Vedr.: Anvendelse af EPS-isolering i ydervægge

Efter henvendelse fra Styrolit har DBI – Dansk Brand- og sikringsteknisk Institut udarbejdet nærværende notat vedrørende anvendelse af EPS-isolering i ydervægge i enfamiliehuse.

EPS-isoleringen ønskes placeret i en ydervæg med bagmur af 100 mm porebeton og formur af teglsten (halvstens-væg). Detaljer ved vindueshuller fremgår af nedenstående skitse "Ydervægs-konstruktion – EPS isolering", dateret 2. november. Skitsen er udarbejdet af Styrolit.

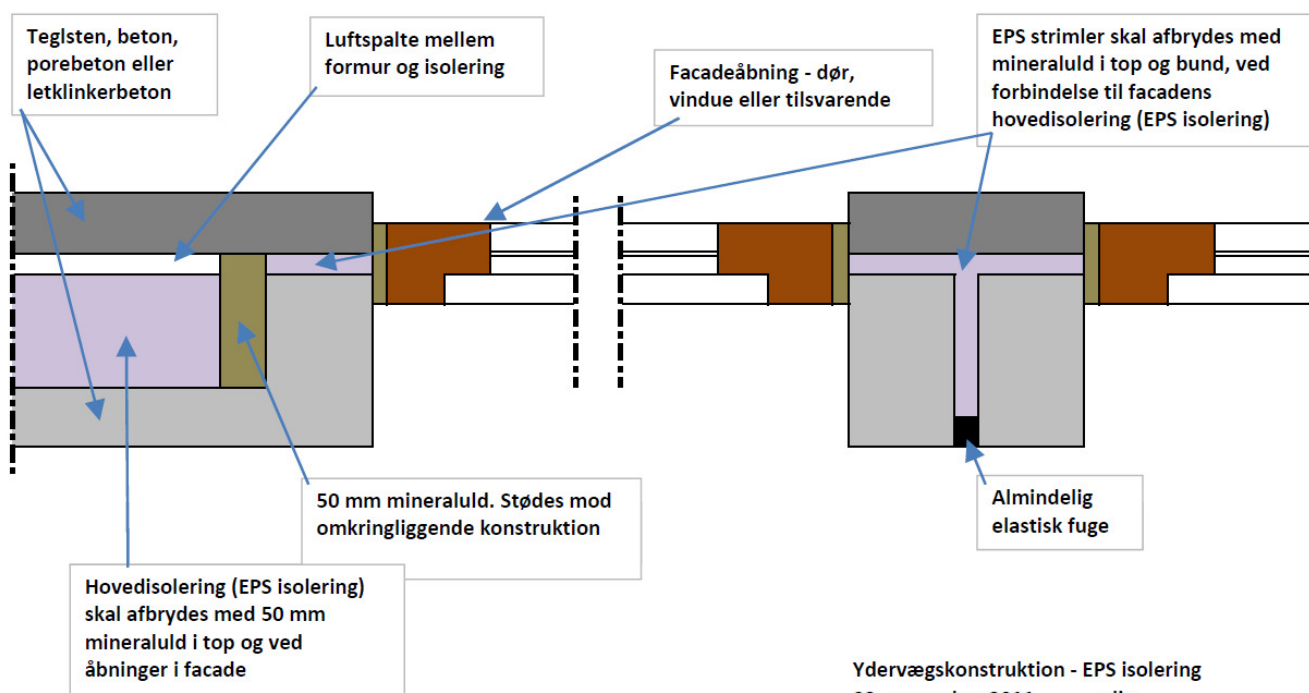
- Hovedisoleringen (EPS) brandbeskyttes omkring vindues- og dørfalse med en mindst 50 mm blok af mineraluld. Mineralulden skal udføres i tæt forbindelse med både formur og bagmur, så der ikke er forbindelse mellem EPS-strimler ved fals og hovedisoleringen. Mineralulden skal ligeledes være klemt fast mellem hovedisolering og falselement.

- EPS-strimler mellem falssøjler adskilles fra hovedisoleringen i top og bund med mineraluld som beskrevet herover.
- Indvendigt afsluttes EPS-strimler i falssøjler med elastisk fugemateriale.

- EPS-strimler i false har en tykkelse på højst 30 mm.
- Hulrummet mellem hovedisolering og formur må ikke være ventileret. Der må således ikke etableres åbne studsfiger i facaden.

- Hovedisoleringen beskyttes i toppen af væggen med mindst 50 mm mineraluld i tæt forbindelse med både formur og bagmur.
- Ved eventuel sammenbygning af flere enfamiliehuse skal hovedisoleringen (EPS) afbrydes mellem hvert hus med mindst bygningsdel klasse E 30 [F-bygningsdel 30].
